- Gegenstand : Befestigung des Starterzahnkranzes am Kurbelwellenadapter
- Betroffen : DG-800B alle W.Nr. bis 8-260 mit Ausnahme 8-247 und 8-258
DG-500MB alle W.Nr. bis 5E220B15 mit Ausnahme 5E190B5
- Dringlichkeit : Maßnahme 1: Bei jeder täglichen Kontrolle, bis Maßnahme 2 durchgeführt wurde.
Maßnahme 2: Sobald Hinweise bestehen, das die Schraubverbindung zwischen Starterzahnkranz und Kurbelwellenadapter beschädigt ist (wenn z.B. ein abgerissener Senkkopfschraubenkopf im Motorraum gefunden wird), spätestens aber bis zum 31.12.2004

Abgesicherter Schraubenkopf der Starterzahnkranzverschraubung

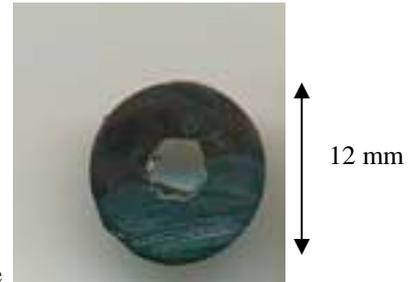
- Vorgang : In einigen Fällen war es dazu gekommen, dass Schrauben der Verbindung zwischen Starterzahnkranz und dem Adapter der Riemenscheibe gebrochen waren. Die abgesicherten Schraubenköpfe der Senkkopfschrauben (s. Foto) wurden im Motorraum entdeckt. Hiermit wird ein Verfahren beschrieben, mit dem unter Verwendung der vorhandenen Bauteile eine dauerhafte Verbindung erzielt werden kann.

- Maßnahmen : 1. Inspektion des Motorraums auf eventuelle abgerissene Schraubenköpfe vor bzw. nach jedem Flug. Sollte ein solches Teil gefunden werden, ist ein weiterer Motorbetrieb untersagt, um Folgeschäden zu vermeiden.
2. a) Durchführung der Maßnahmen der Arbeitanweisung Nr.1 zu dieser TM.
b) Sofern aus den Betriebsaufzeichnungen hervorgeht, dass die beschriebenen Arbeiten bereits durchgeführt wurden (gemäß DG Service Information 48/02), so müssen diese nachträglich s. unten geprüft und bescheinigt werden.
